1. La resolución de 30 de julio de 2007, de la Secretaría General para la Prevención de la Contaminación y el Cambio Climático, por la que se formula declaración de impacto ambiental (en adelante DIA) favorable a la realización del proyecto «Ampliación del puerto de Valencia (Valencia)», **“siempre y cuando se autorice en la alternativa y en las condiciones anteriormente señaladas, que se han deducido del proceso de evaluación, quedará adecuadamente protegido el medio ambiente y los recursos naturales”**.

3. Analizadas las **nuevas características del proyecto de ampliación que se desprenden de la documentación del “Concurso para la construcción y explotación, en régimen de concesión administrativa, de la nueva terminal de contenedores de la ampliación Norte del Puerto de Valencia”** aportada, y en particular en el “Sobre Nº 2 – PLAN TECNICO Y DE INVERSION - Estrictamente Confidencial” y en el “Sobre Nº 2 – PLAN MEDIOAMBIENTAL - Estrictamente Confidencial”, se observa:

Figura 2.1 – Límites de la terminal VNPT en el Puerto de Valencia.

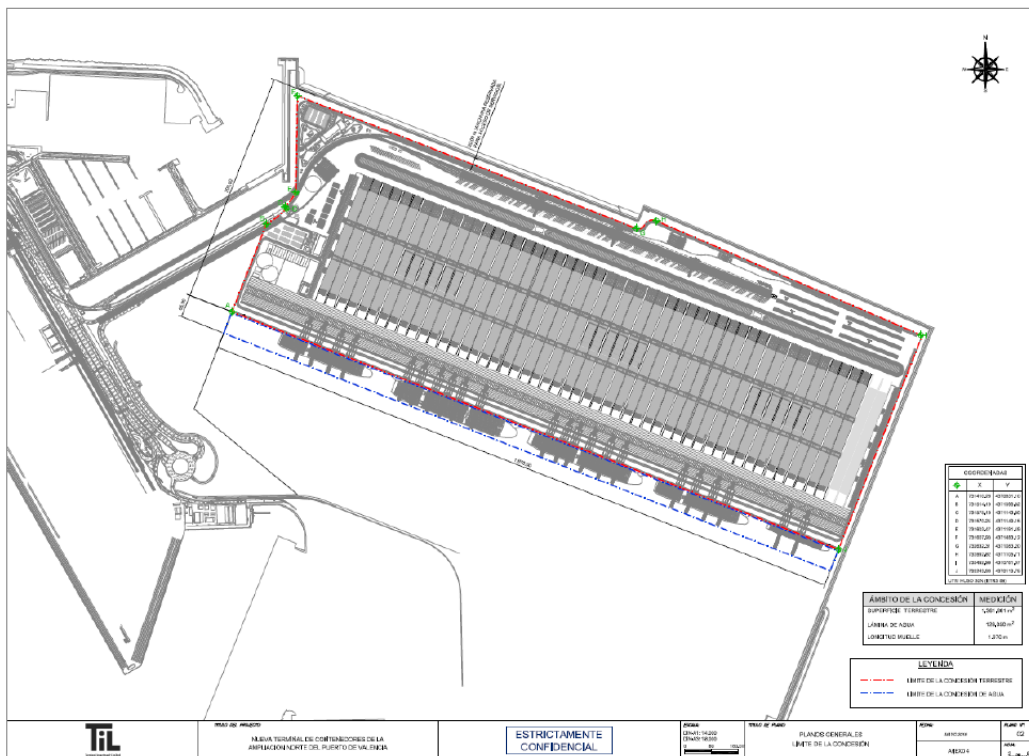
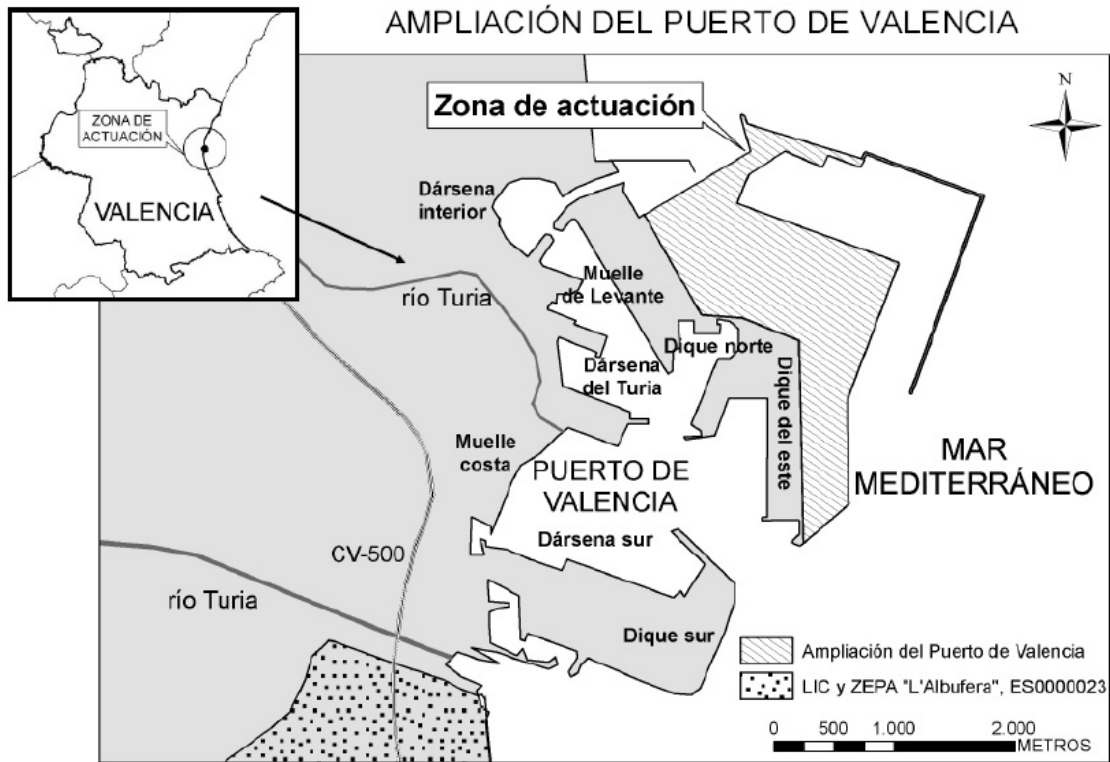
- **Aproximación del paisaje portuario de grúas y almacenamiento de contenedores hacia el norte unos 750 metros, disminuyendo la distancia de observación desde las playas existentes al norte de la actuación e incrementando su incidencia visual debido a la disposición vertical en altura de dichos elementos.** Independientemente de la altura que alcanzaran, que no se concreta, ésta sería **mayor que la altura del dique de abrigo ejecutado** (contemplado en el proyecto inicial). **La nueva terminal y sus instalaciones** (incluyendo las nuevas vías para la extensión del ferrocarril y la estación en el nuevo muelle sobre el actual dique norte de abrigo) **serían directamente visibles desde puntos de observación significativos como las playas, la Marina de Valencia y el frente urbano del BIC Conjunto Histórico del Cabanyal-Canyamelar, que pueden estar localizados en ocasiones a escasos 1.000 metros de la terminal.**

- **Extensión hacia el mar del paisaje portuario de grúas y almacenamiento de contenedores e incremento del efecto barrera y bloqueo de la percepción del horizonte de aproximadamente 600 metros** en su proyección sureste, debido a la localización del muelle de 1.970 metros de longitud coincidente con el dique de abrigo (frente a la continuidad y compacidad del muelle de 1.350 metros de longitud y su extensión hacia el sur junto a los muelles de levante y el dique este). Además de esa extensión en las perspectivas vistas desde el norte, para esta nueva situación no se ha evaluado si también existiría una incidencia visual diferencial de estos elementos desde el litoral situado al sur del puerto, respecto a la identificada en el análisis del proyecto de ampliación elaborada para el otorgamiento de la DIA en 2007.

4. **Conclusión: Por todo ello, y dado que el punto 8 de la DIA emitida en 2007, en las especificaciones para el seguimiento ambiental indica que “el estudio de impacto ambiental contiene un programa de vigilancia ambiental con el objetivo de velar por el cumplimiento de las medidas correctoras y verifica su eficacia, así como identificar posibles impactos ambientales no previstos, elaborando las oportunas medidas correctoras” parece necesario revisar el posible impacto ambiental en el paisaje de las modificaciones sustanciales advertidas (por su extensión, magnitud y carácter) y los efectos no previstos inicialmente para valorar, tras ello, la necesidad de establecer nuevas medidas protectoras y/o correctoras. En base a todo lo indicado anteriormente se estima que la DIA de 2007 no ampara las modificaciones introducidas en anteproyecto de 2018 (respecto del proyecto de 2006) en materia de paisaje. En cualquier caso, se deberá aclarar si la nueva terminal está sujeta a la LOTUP para su tramitación y aprobación.**
